MAGISTRÁT HLAVNÍHO MĚSTA PRAHY

Připomínkování Metropolitního plánu hl. m. Prahy

Druh subjektu		Orgán veřejné moci			
Jméno		Příjmení			
Titul před		Titul za		Datum narození	
Jméno/Název subjektu		Městská část Praha 8			
Jméno jednatele		Radomír Nepil			
IČ	63797	ID datové schránky	g5ybpd2		
Ulice	Zenklova	Č. popisné/ č. evidenční	1/35		
PSČ	18000	Obec	Praha 8		
Telefon		Email	radomir.nepil@praha8.cz

XII/11/i (282)

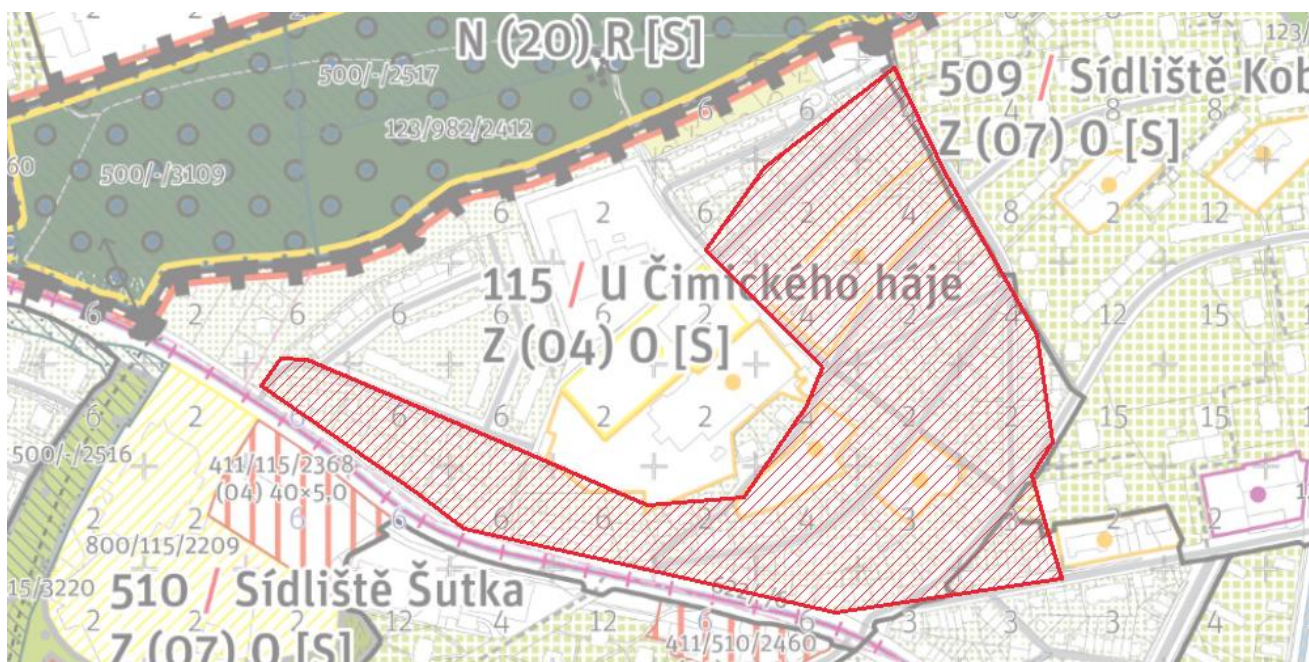
F16 - Požadujeme garantovat moderní předměstí.
Tuto připomínku považuje městská část za zásadní.

Text vyjádření: Níže je uveden původní text vyjádření uplatněný v rámci veřejného projednání Metropolitního plánu v roce 2022. Připomínající souhlasí s návrhem řešení této vyznačené části Metropolitního plánu předkládaného pořizovatelem v rámci opakovaného veřejného projednání, a proto již na původním požadavku (viz níže) netrvá a považuje jej za překonaný.

Požadujeme doplnit do výkresů nového územního plánu hl. m. Prahy XII/11/I (285)

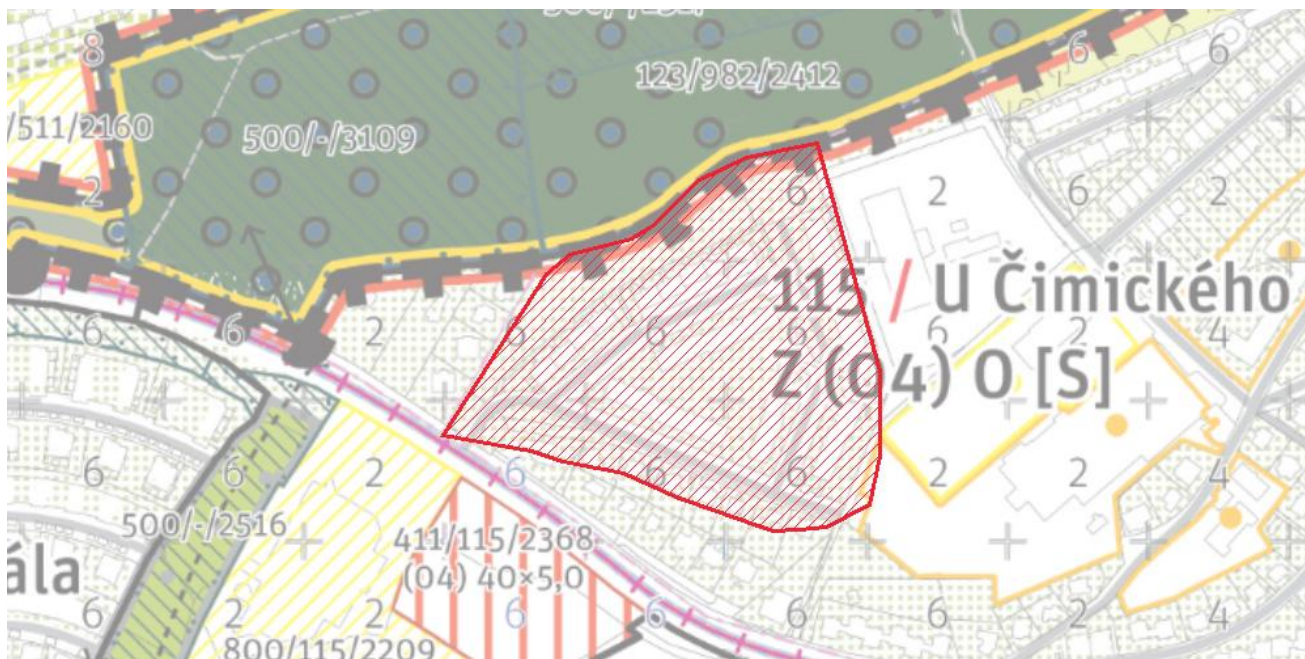
Požadujeme zachovat volný přístup do ploch, vyjmout ze Soukromých a areálových zahrad a nahradit Parkem ve volné zástavbě.

Text vyjádření: Níže je uveden původní text vyjádření uplatněný v rámci veřejného projednání Metropolitního plánu v roce 2022. Připomínající souhlasí s návrhem řešení této vyznačené části Metropolitního plánu předkládaného pořizovatelem v rámci opakovaného veřejného projednání, a proto již na původním požadavku (viz níže) netrvá a považuje jej za překonaný.

Požadujeme doplnit do výkresů nového územního plánu hl. m. Prahy XII/11/m (286)

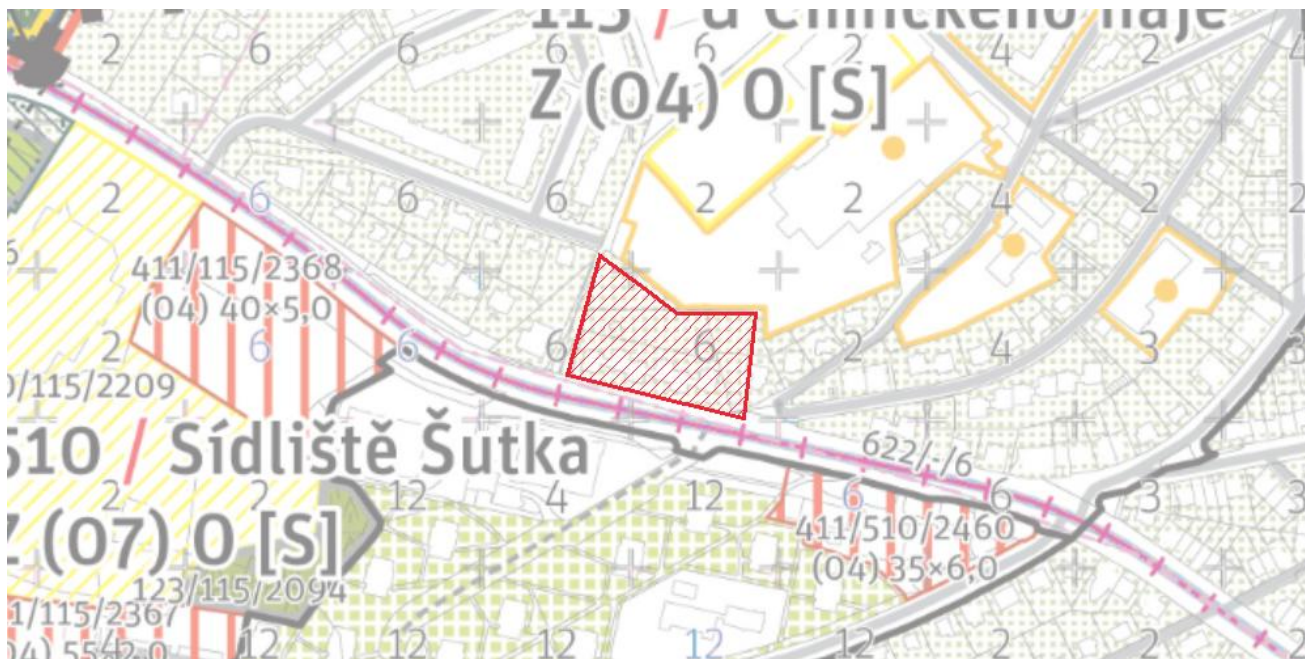
Požadujeme zachovat volný přístup do ploch, vyjmout ze Soukromých a areálových zahrad a nahradit Parkem ve volné zástavbě.

Text vyjádření: Níže je uveden původní text vyjádření uplatněný v rámci veřejného projednání Metropolitního plánu v roce 2022. Připomínající souhlasí s návrhem řešení této vyznačené části Metropolitního plánu předkládaného pořizovatelem v rámci opakovaného veřejného projednání, a proto již na původním požadavku (viz níže) netrvá a považuje jej za překonaný.

Požadujeme doplnit do výkresů nového územního plánu hl. m. Prahy XII/11/n (287)

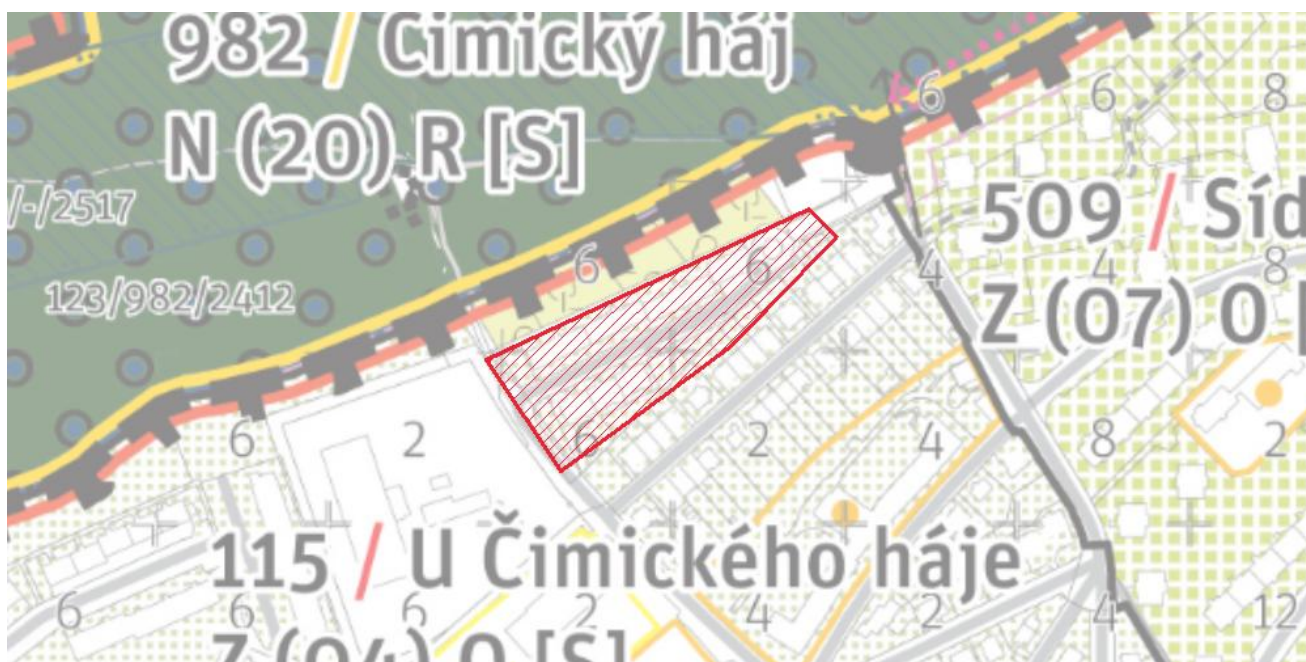
Požadujeme zachovat volný přístup do ploch, vyjmout ze Soukromých a areálových zahrad a nahradit Parkem ve volné zástavbě.

Text vyjádření: Níže je uveden původní text vyjádření uplatněný v rámci veřejného projednání Metropolitního plánu v roce 2022. Připomínající souhlasí s návrhem řešení této vyznačené části Metropolitního plánu předkládaného pořizovatelem v rámci opakovaného veřejného projednání, a proto již na původním požadavku (viz níže) netrvá a považuje jej za překonaný.

XII/12/a (288)

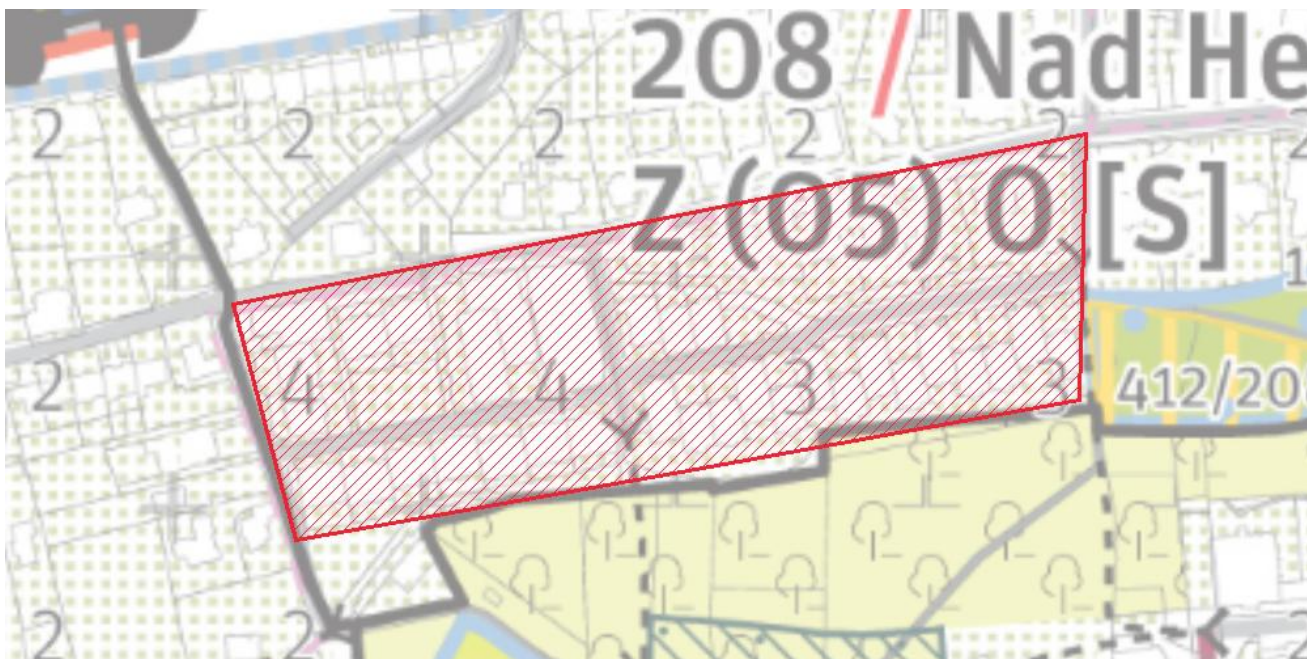
F03 - Požadujeme garantovat charakter deskových bytových domů o třech až čtyřech podlažích v poloveřejné zeleni a samostatných vil o třech podlažích v soukromých zahradách umístěných na hraně trojských svahů. Stavební čára je volná. Část bytových domů se nachází v přímém kontaktu s veřejným prostorem a prostor mezi uliční a stavební čarou je vyplněn zelení či zpevněnými předprostory domů. U ostatních bytových domů je

stavební čára odsazena od uliční a prostor mezi nimi vyplněn soukromými předzahrádkami. U vilové zástavby tvoří uliční čaru vizuálně propustné ploty a prostor mezi uliční a stavební čarou tvoří soukromé zahrady. Zrnitost zástavby je jemná až polohrubá. Tuto připomínku považuje městská část za zásadní.

Text vyjádření: Níže je uveden původní text vyjádření uplatněný v rámci veřejného projednání Metropolitního plánu v roce 2022. Připomínající souhlasí s návrhem řešení této vyznačené části Metropolitního plánu předkládaného pořizovatelem v rámci opakovaného veřejného projednání, a proto již na původním požadavku (viz níže) netrvá a považuje jej za překonaný.

XII/12/b (289)

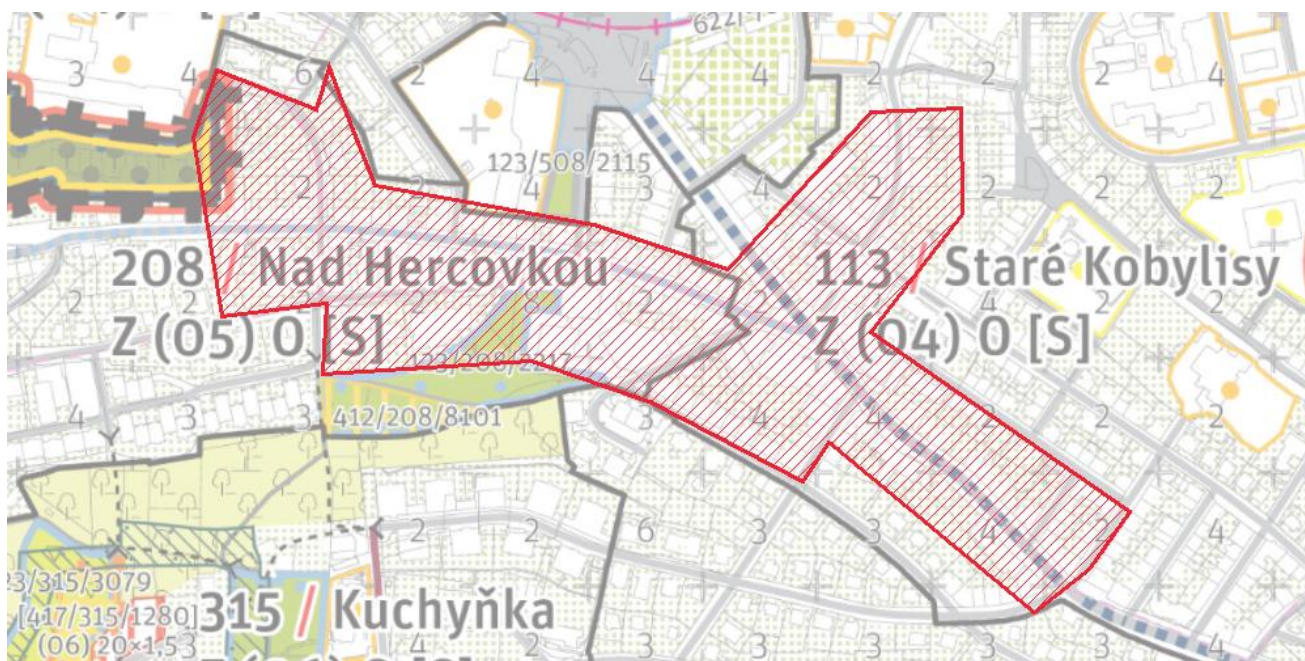
F02 - Požadujeme garantovat charakter zástavby městských domů o dvou až třech podlažích rámujiící významné městské ulice. Zástavba je uspořádána do jednotlivých urbánních bloků, které kontinuálně navazují na okolní sub-lokality, a mají hlavní funkci po obvodu. Vnitrobloky tvoří soukromé zahrady domů. Stavební čára je z části otevřená a z části uzavřená a vždy se shoduje s uliční čarou, která je osazena aktivním parterem zejména v ulicích Zenklova, Trojská a Klapkova. V přilehlých ulicích je osazena zejména vstupy do budov. Zrnitost zástavby je polohrubá.

Text vyjádření: Níže je uveden původní text vyjádření uplatněný v rámci veřejného projednání Metropolitního plánu v roce 2022. Připomínající souhlasí s návrhem řešení této vyznačené části Metropolitního plánu předkládaného pořizovatelem v rámci opakovaného veřejného projednání, a proto již na původním požadavku (viz níže) netrvá a považuje jej za překonaný.

XII/12/c (290)

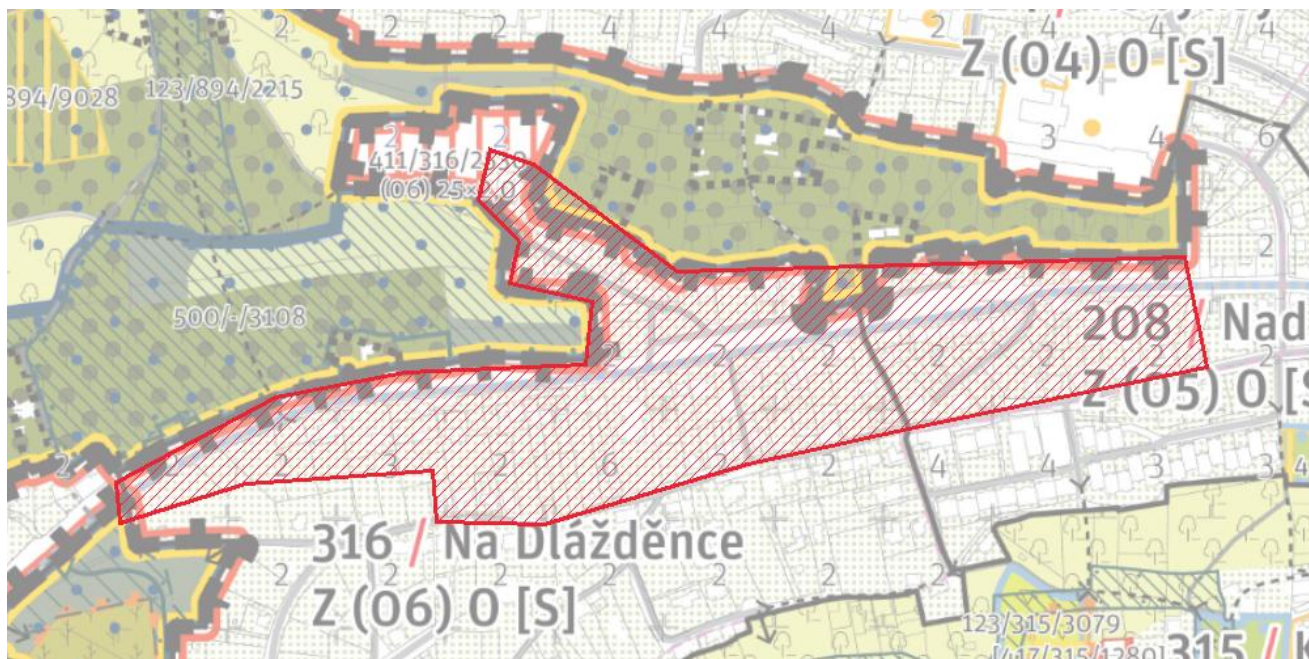
F05 - Požadujeme garantovat charakter liniové zástavby městských domů doplněných rodinnými domy o dvou podlažích se soukromými zahradami rámuující ulici Trojská a Nad Trojou. Ta se směrem od Kobyliského náměstí zvolna mění z městské ulice na ulici obytnou. Tomu odpovídá charakter zástavby, která se postupně stává z městské zástavby zástavbou maloměstskou. Stavební čára otevřená či volná a odsazená od uliční čáry, která je definována nižšími vizuálně propustnými ploty, místy osazena aktivním parterem, zejména ve východní části sub-lokality. Prostor mezi nimi je vyplněn předzahrádkami, soukromými zahradami či užitnými

předprostory domů. Zrnitost zástavby je jemná až polohrubá.
Tuto připomínku považuje městská část za zásadní.

Text vyjádření: Níže je uveden původní text vyjádření uplatněný v rámci veřejného projednání Metropolitního plánu v roce 2022. Připomínající souhlasí s návrhem řešení této vyznačené části Metropolitního plánu předkládaného pořizovatelem v rámci opakovaného veřejného projednání, a proto již na původním požadavku (viz níže) netrvá a považuje jej za překonaný.

XII/12/d (291)

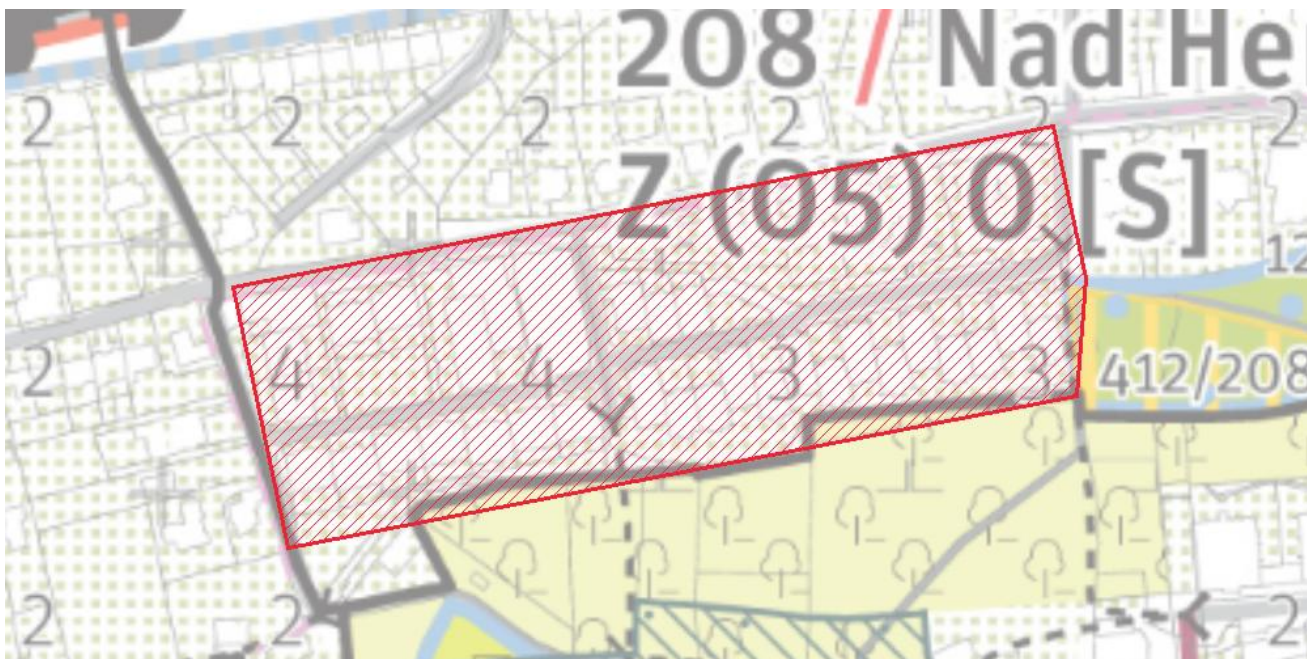
F03- Požadujeme garantovat rodinné předměstí.

Text vyjádření: Níže je uveden původní text vyjádření uplatněný v rámci veřejného projednání Metropolitního plánu v roce 2022. Připomínkující souhlasí s návrhem řešení této vyznačené části Metropolitního plánu předkládaného pořizovatelem v rámci opakovaného veřejného projednání, a proto již na původním požadavku (viz níže) netrvá a považuje jej za překonaný.

XII/12/e (292)

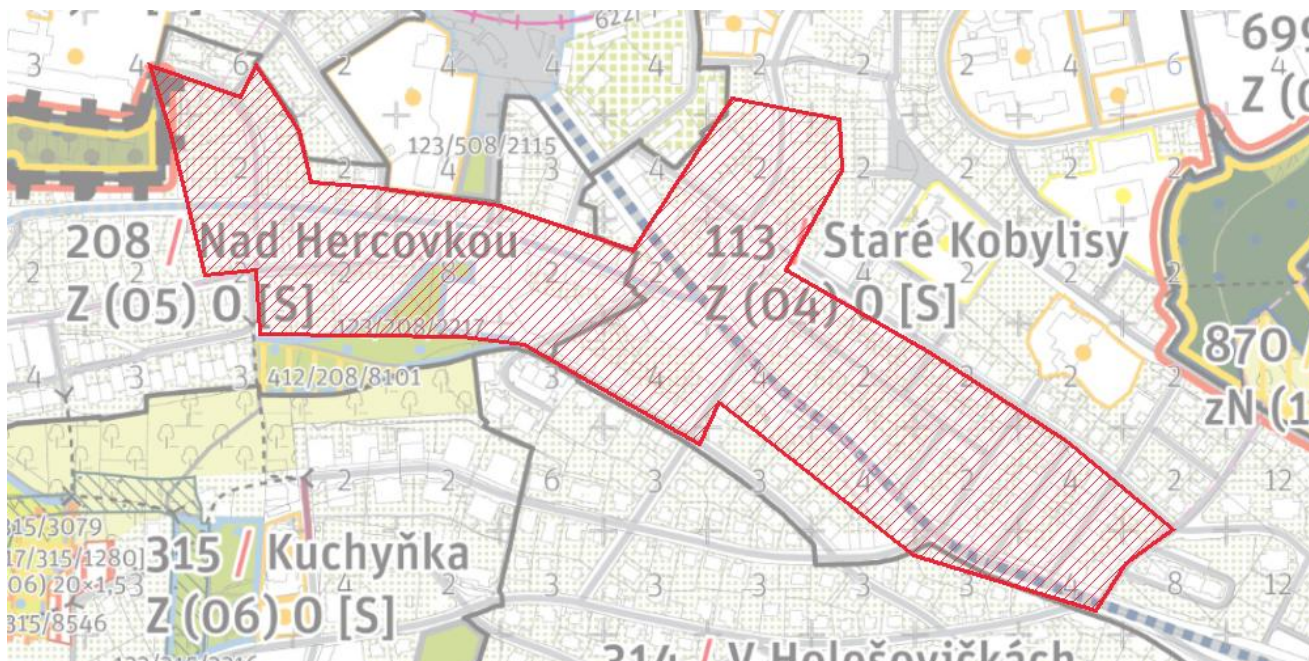
F02 - Požadujeme garantovat moderní předměstí + vnitřní město + rodinné předměstí okrajově.

Text vyjádření: Níže je uveden původní text vyjádření uplatněný v rámci veřejného projednání Metropolitního plánu v roce 2022. Připomínkující souhlasí s návrhem řešení této vyznačené části Metropolitního plánu předkládaného pořizovatelem v rámci opakovaného veřejného projednání, a proto již na původním požadavku (viz níže) netrvá a považuje jej za překonaný.

XII/12/f (293)

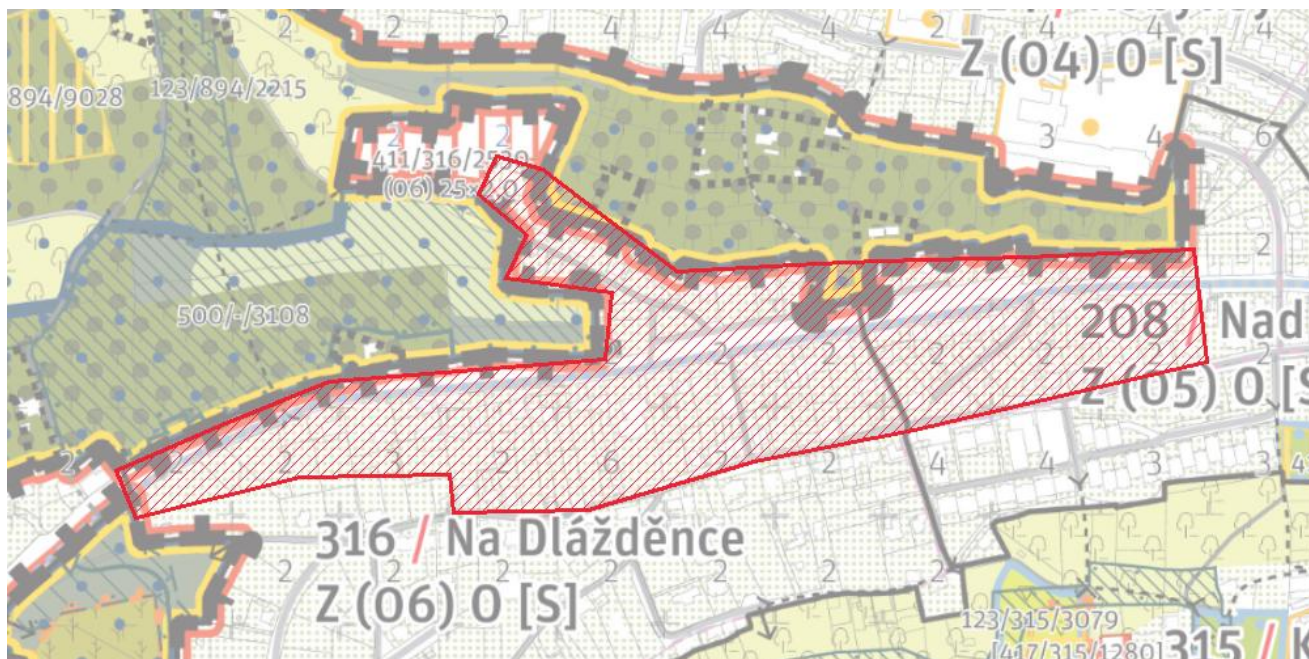
F05 - Požadujeme garantovat rodinné předměstí + vnitřní město.
Tuto připomínku považuje městská část za zásadní.

Text vyjádření: Níže je uveden původní text vyjádření uplatněný v rámci veřejného projednání Metropolitního plánu v roce 2022. Připomínkující souhlasí s návrhem řešení této vyznačené části Metropolitního plánu předkládaného pořizovatelem v rámci opakovaného veřejného projednání, a proto již na původním požadavku (viz níže) netrvá a považuje jej za překonaný.

Požadujeme doplnit do výkresů nového územního plánu hl. m. Prahy XII/12/g (294)

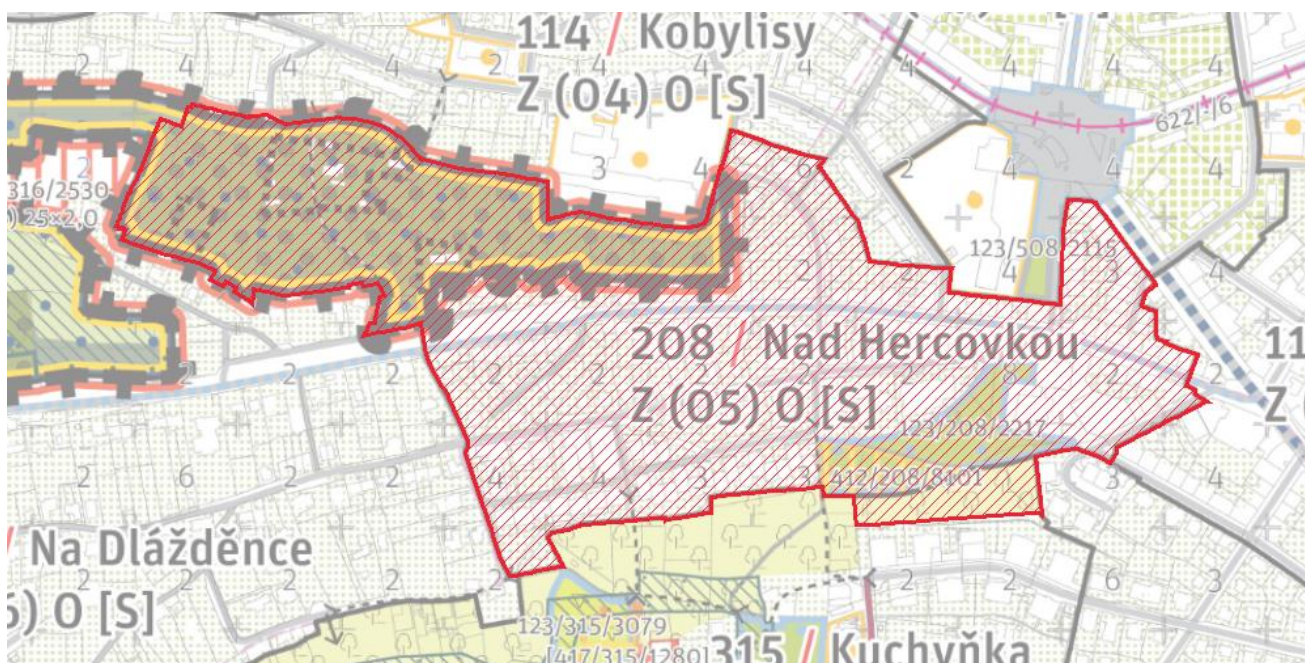
MŠ, propojení do krajiny, zahluobená páteřní komunikace- výhled.
Tuto připomínku považuje městská část za zásadní.

Text vyjádření: Níže je uveden původní text vyjádření uplatněný v rámci veřejného projednání Metropolitního plánu v roce 2022. Připomínající souhlasí s návrhem řešení této vyznačené části Metropolitního plánu předkládaného pořizovatelem v rámci opakovaného veřejného projednání, a proto již na původním požadavku (viz níže) netrvá a považuje jej za překonaný.
